MCDJ-Ø6/Ø10(-P)配置變更 設變通知

MCDJ-Ø6/Ø10(-P)

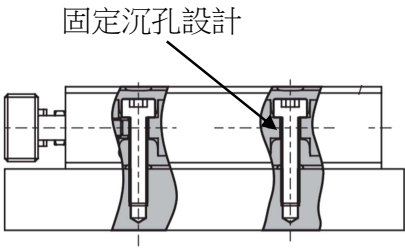
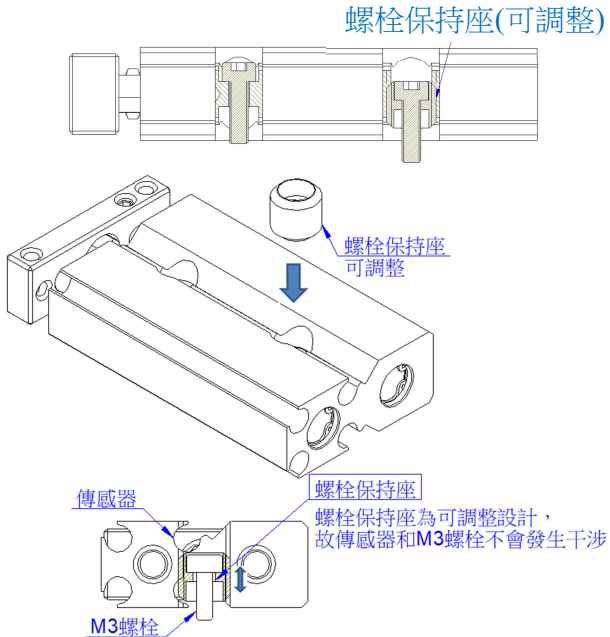
設變前	設變後
 固定沉孔設計	 螺栓保持座(可調整) 螺孔保持座 可調整 傳感器 M3螺柱 螺栓保持座 螺孔保持座為可調整設計， 故傳感器和M3螺柱不會發生干涉
